改善箇所説明図

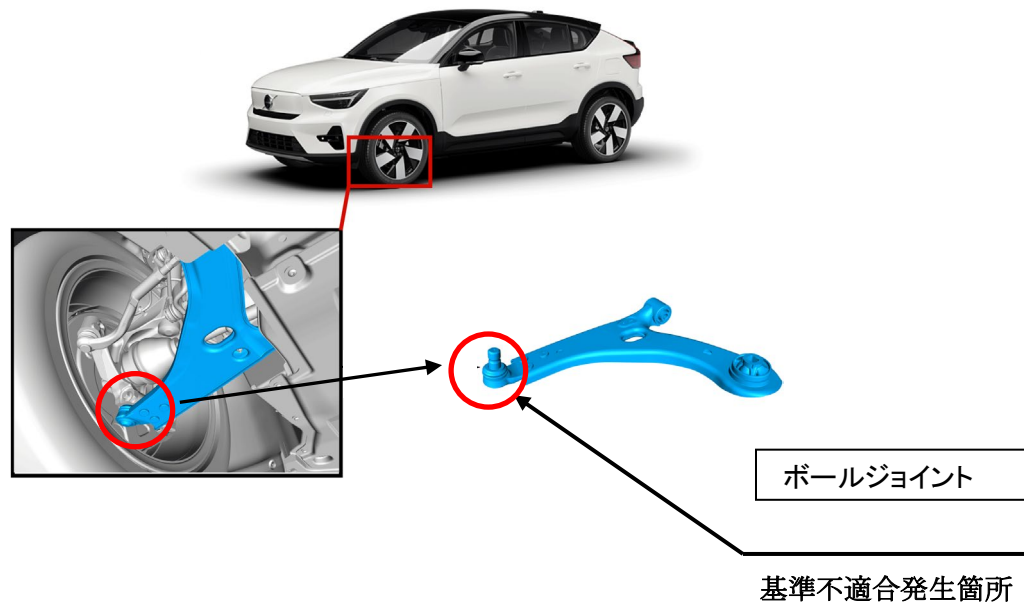
左前輪のロアアームにおいて、車両組立工程の組付け作業が不適切なため、ボールジョイントが規定の位置に固定されていないものがある。そのため、ボールジョイントの接続部が外れるおそれがあり、最悪の場合、走行安定性を損なうおそれがある。

全車両、左前輪のボールジョイントを点検する。該当する場合は取り付けを修正し、アライメントを点検または調整する。

運転者席側ドアロアヒンジ取り付けボルト（下側）の頭に白ペンを塗布する。
